Gemeinsame Stellungnahme zur Teilfortschreibung des Regionalplans für die Region Neckar-Alb zur Festlegung von Vorranggebieten für Windkraftanlagen und Freiflächen-PV-Anlagen

I. Hinweise zu Windenergie-Vorranggebieten im Verbandsgebiet Neckar-Alb

II. Hinweise zu Freiflächen-PV-Vorranggebieten im Verbandsgebiet Neckar-Alb

Abbildung 1 (T. Höfer):

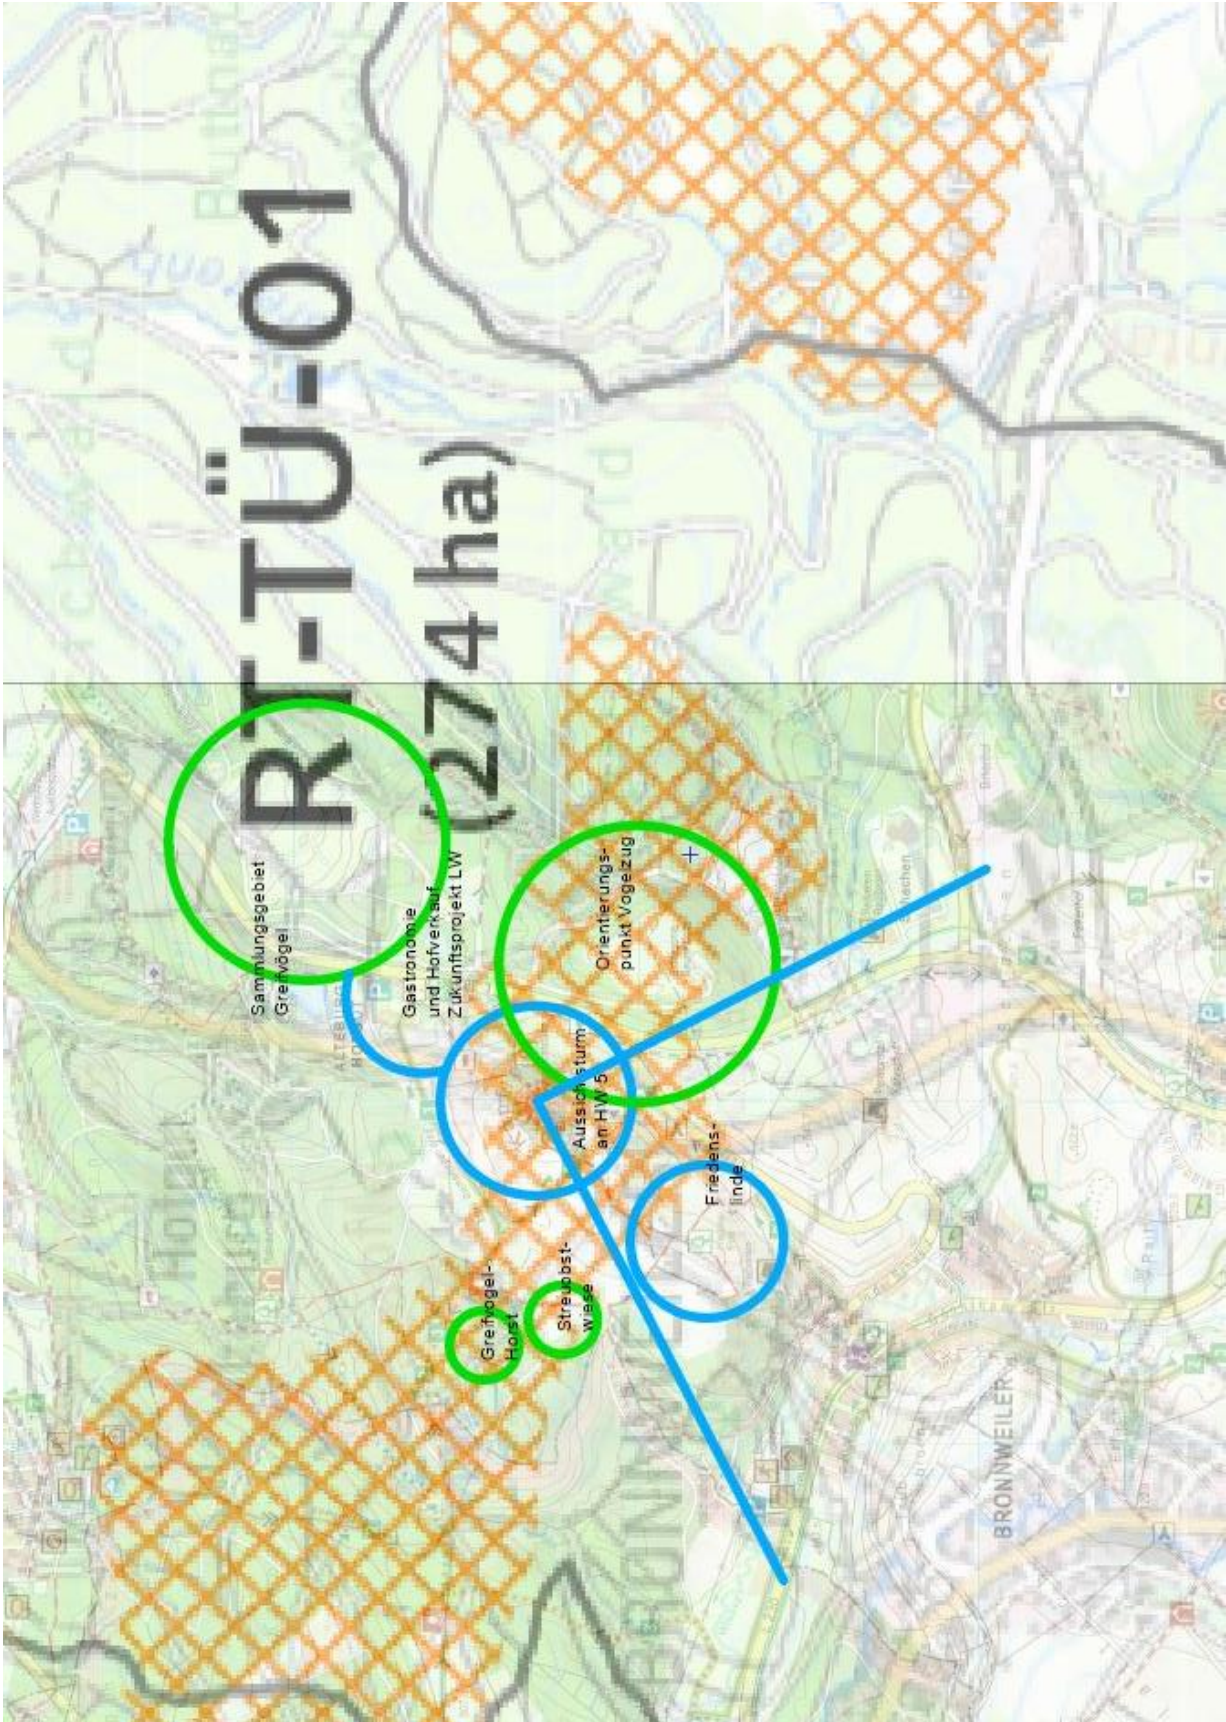
ZAK 08	<ul style="list-style-type: none"> • WSG Westliche Lauchert und WSG Oberes Vehlatal; Artenschwerpunktvorkommen der Kat. A in unmittelbarer Nähe (angrenzend); Fledermauskonfliktpotential: hoch; Generalwildwegeplan verläuft direkt durch das geplante Vorranggebiet • Belegte Sichtungen im Plangebiet: Tannenhäher, Sperlingskauz, Raufußkauz, Feldwachtel (angrenzend, beim Schwantelhof), Rotmilanhorste, Waldschnepfe 	Eignung: 
ZAK 09	<ul style="list-style-type: none"> • LSG Albstadt-Bitz und WSG Schwarzer Brunnen; Wasserschutzgebietszone • Fledermauskonfliktpotential: hoch; Feldwachtel und Feldlerche auf Feldern i.d. Nähe 	
ZAK 10	<ul style="list-style-type: none"> • LSG Albstadt-Bitz und WSG Quellen im Schmiechatal • Direkt angrenzend an das Plangebiet: Baumfalkenhorst im Wald; Feldwachtel auf angrenzenden Feldern. • Malesfelsen und Nähe: Uhu vorkommen, Hohltaube, Wanderfalke 	
ZAK 11	<ul style="list-style-type: none"> • WSG Westliche Lauchert und WSG Quellen im Schmeietal: Fledermauskonfliktpotential: hoch; Generalwildwegeplan verläuft direkt durch das geplante Vorranggebiet
